# Service Informationen

# 1998

# GRUNDIG

Autoradio-Anschlussgehäuse

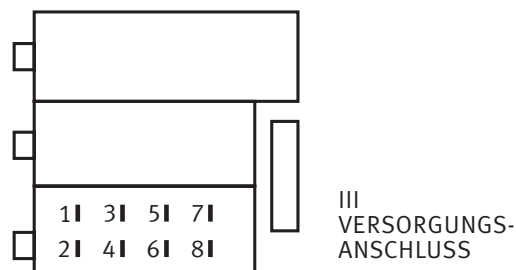
Die Fa. VW hat die Kontaktbelegung des fahrzeugseitigen ISO-Versorgungssteckers für Autoradios geändert. Bisher war der Kontakt 5 für eine durch das Autoradio geschaltete Plusspannung (für Antenne/Booster) vorgesehen.

Ab Modelljahr 4/98 kann an diesem Kontakt Dauerplus (KL. 30) anliegen.

Es ist zu gewährleisten, daß am Kontakt 5 des Autoradios keine Dauerplusspannung ansteht. Gegebenenfalls den Kontakt aus dem Steckergehäuse entfernen und geeignet isolieren.

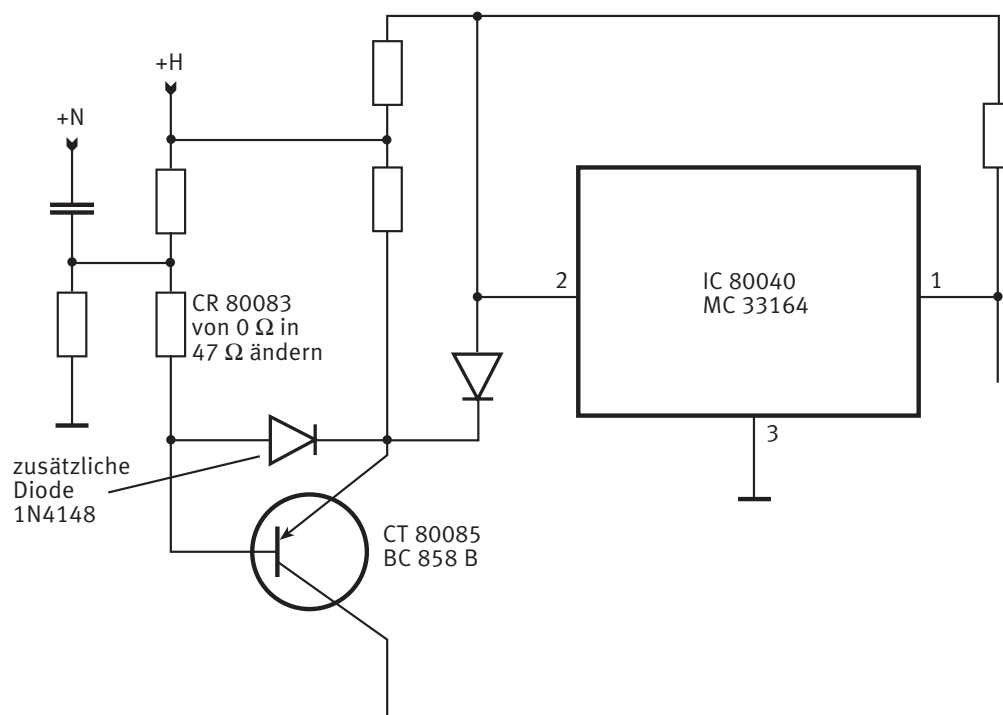
Das Gerät geht nach Netz-Ein in Stellung Standby und lässt sich auch mit der Fernbedienung nicht einschalten.

Ausfall des Transistors CT 80085 BC 858B (Position X=148, Y=18).

Nach dem Austausch des Transistors löten Sie eine zusätzliche Diode 1N 4148 von der Basis zum Emitter (Anode an die Basis) des CT 80085 ein und ändern den Widerstand CR 80083 von 0  $\Omega$  in 47  $\Omega$  5% (Bauform 0805).

Die zusätzliche Diode können sie auf der Leiterzugseite zwischen den Basisanschluß des CT 80085 und der Katode der Diode CD 80081 löten.

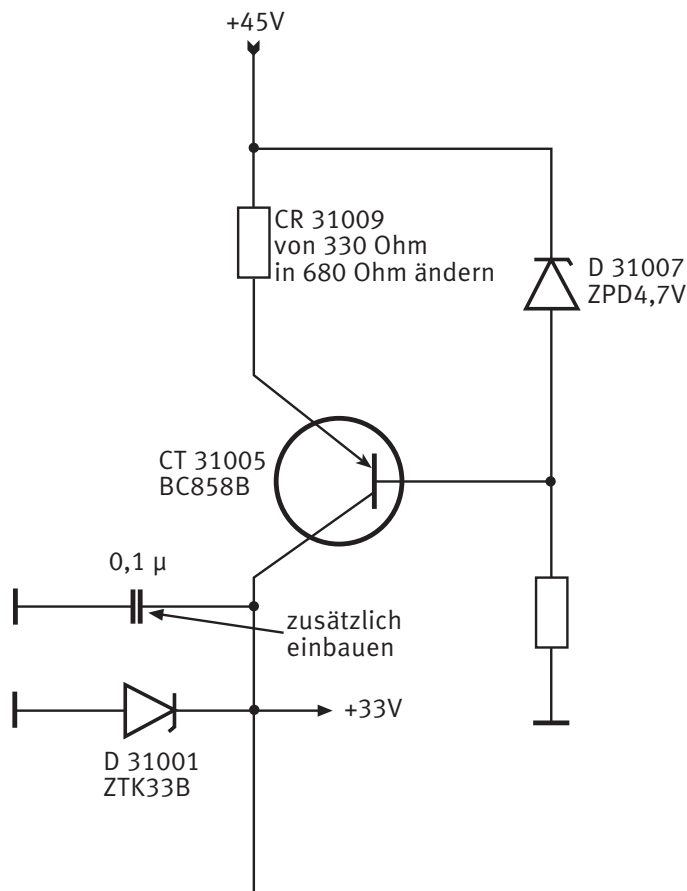
Kein Empfang.

Ausfall der Diode D 31001 ZTK 33B durch zu hohen Zenerstrom.

Zusätzlich zum Austausch der Z-Diode ZTK 33B ändern Sie den SMD Widerstand CR 31009 von 330  $\Omega$  in 680  $\Omega$  5% (Bauform 0805) und löten einen zusätzlichen Folienkondensator 0,1  $\mu$ F parallel zur Z-Diode ZTK 33 ein.

Bei Ausfall der Z-Diode den Widerstand (Position X=78, Y=10) ändern und den zusätzlichen Kondensator einlöten.

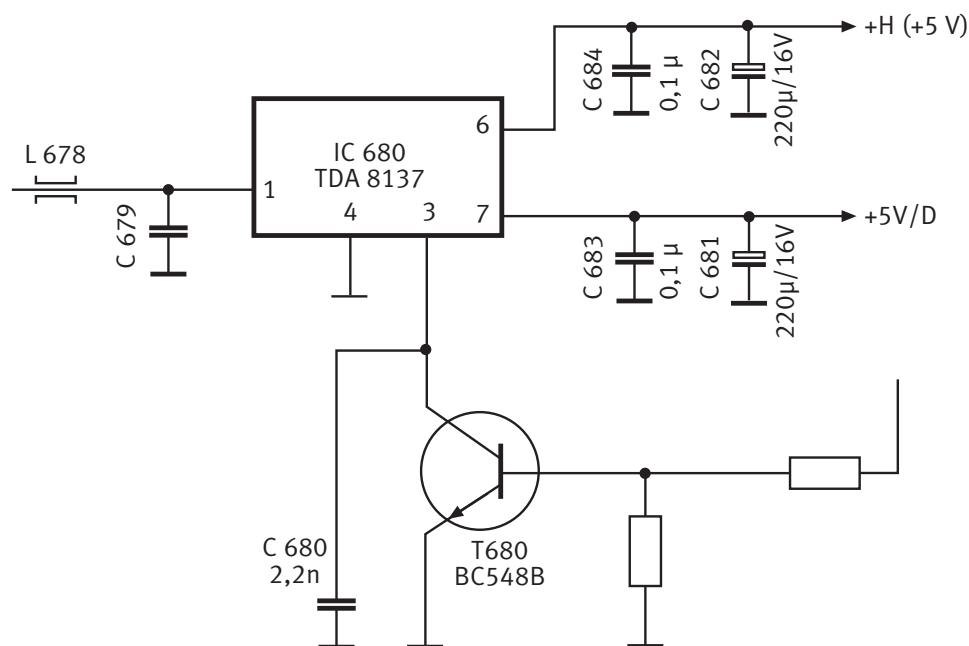
Einreißen der Menü- und Videotexteinblendungen.

Ausfall der Kondensatoren C 683 und C 684 je 0,1  $\mu$ F.

Zusätzlich zum Austausch der Kondensatoren C 683/684 tauschen Sie die Elkos C 681 und 682 je 220  $\mu$ F/16 V aus.

Abb. 1

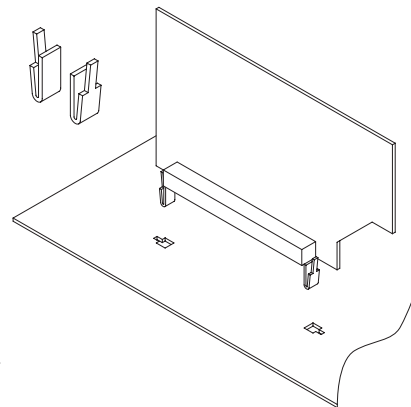
1. Die bekannten, schwarzen Buchsenleisten der Bausteine wurden zusätzlich mit Rastnasen ausgestattet, die zusätzlich zu einem Bausteinhalter das Herausrutschen des Moduls zuverlässig verhindern. Die Demontage kann von oben oder unten durch Zusammendrücken der Rastnasen erfolgen.

Abb. 2

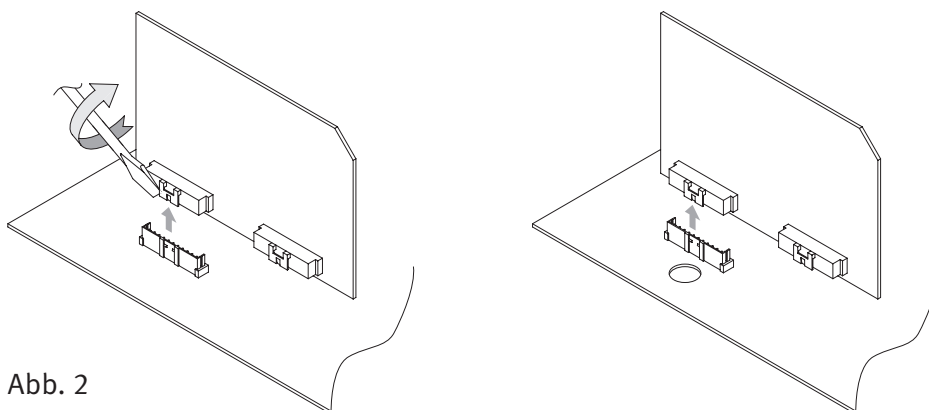
2. Die Bausteine der Geräte mit den Chassis CUC 20xx sind mit einem neuen Steckersystem ausgestattet. Der Ausbau erfolgt bei diesem System durch Entriegeln der Rastnase mittels eines Schraubendrehers. Künftig wird dieses Entriegeln durch zusätzliche Bohrungen in der Chassisplatte auch von unten möglich sein.

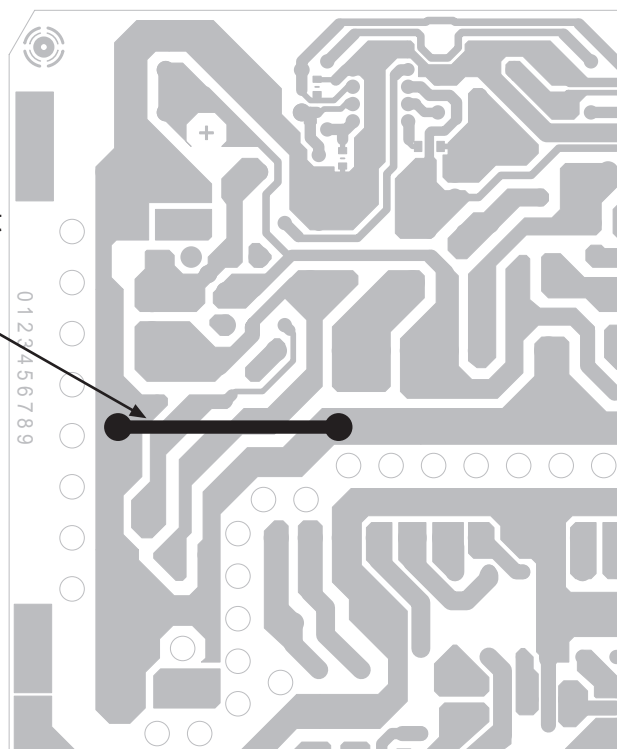
In unmittelbarer Nähe (ca. 2 m) des eingeschalteten Fernsehgerätes ist der UKW-Empfang gestört.

Im Netzteilbereich löten sie auf der Leiterzugseite einen ca. 35 mm (2,5 mm<sup>2</sup>) langen, isolierten Draht (zwischen den Positionen R 60007 und C 60001) laut Skizze ein. Mit dieser zusätzlichen Leitung wird die Masseschleife kurzgeschlossen, die als Störquelle lokalisiert wurde.

**Führen Sie die Änderung mit größter Sorgfalt aus (Primärseite - VDE-Sicherheit!), der Draht ist zusätzlich mit Heißkleber zu fixieren!**

Brücke zwischen diesen Punkten einlöten und mit Heißkleber fixieren

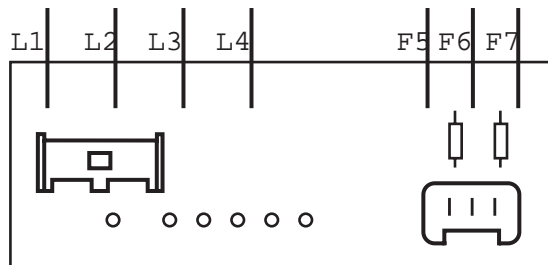
Die in Geräten mit o.g. Chassis eingesetzten Bildröhren A 68 ESF 002x43 (ohne Coating) und A 68 ESF 202x43 (mit Coating) sind nicht mehr lieferbar. Diese Röhren sind mit den als Ersatz gelieferten A 68 ESF 002x143/ A 68 ESF 202x143 nicht voll kompatibel.

- geänderte Jochanschlüsse:  
Die Anschlüsse der Ablenkeinheit für die neuen Bildröhren A 68 ESF 002x143 Sach-Nr. 8300 068 24300 und A68 ESF 202x143 Sach-Nr. 8300 068 20400 sind aus folgender Abbildung ersichtlich.

- L1 - rote Joch-Anschlussleitung (horizontal)
- L2 - schwarze Joch-Anschlussleitung (horizontal)
- F5 - grüne Joch-Anschlussleitung (vertikal)
- F7 - weiße Joch-Anschlussleitung (vertikal)

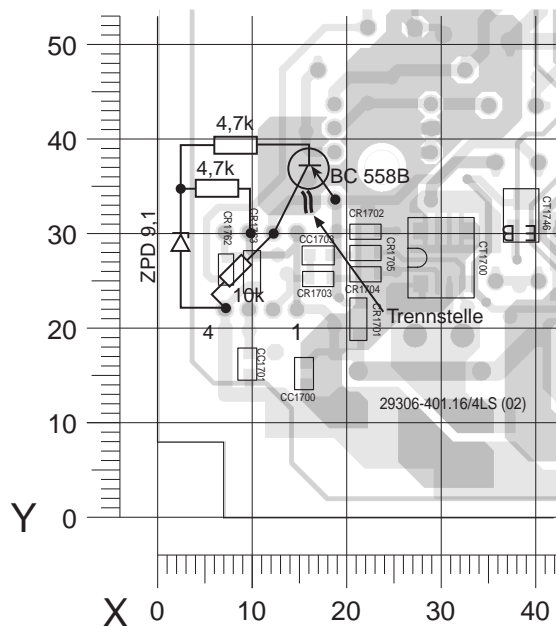
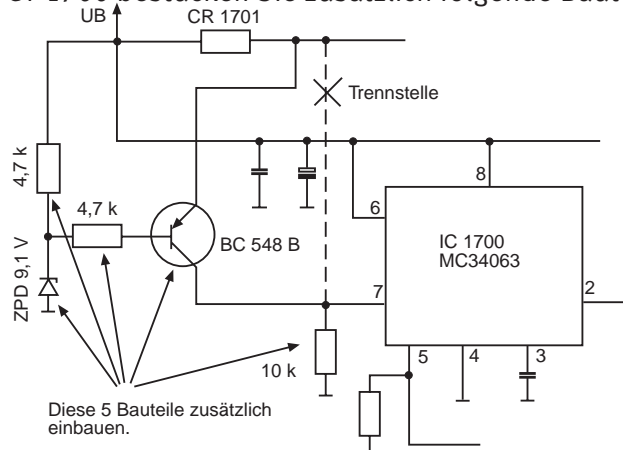
Keine Funktion.

Ausfall des Transistors CT 1700 Si 9955 durch eine Versorgungsspannung (Batteriebetrieb) unter 9 V.

- Ändern Sie den Kondensator C1736 von 270 pF in 100 pF/1 kV.
- Durch den Einbau einer zusätzlichen Transistorstufe (Schutzschaltung) schaltet der STR 100 DX bei einer Versorgungsspannung unter 9 V ab.

Bei Ausfall des CT 1700 bestücken Sie zusätzlich folgende Bauteile (siehe Skizze):

Schaltungsauszug aus dem Service-Manual  
72010-527.35 Seite 4 - 47

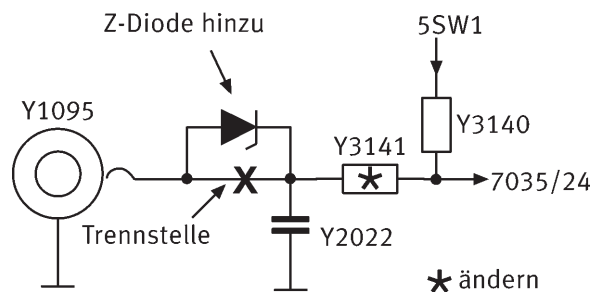
**Der Sat - Receiver läßt sich über seinen Fernbedienger nicht mehr steuern.**

Durch Impulse auf der Sat - Control - Leitung wird der IR - Empfänger vom Sat - Receiver blockiert.  
Die Tastatur des Sat - Receivers bleibt funktionsfähig.

Y 3141 von 4,7 K $\Omega$  in 470  $\Omega$  ändern.  
Leiterbahn ( Innenleiter ) zwischen der Cinchbuchse Y 1095 und CR-Y 3141 auftrennen.  
Z - Diode mit 3V3 hinzu ( z.B. BZX 84 C 3V3 ) Anode zur Cinchbuchse.
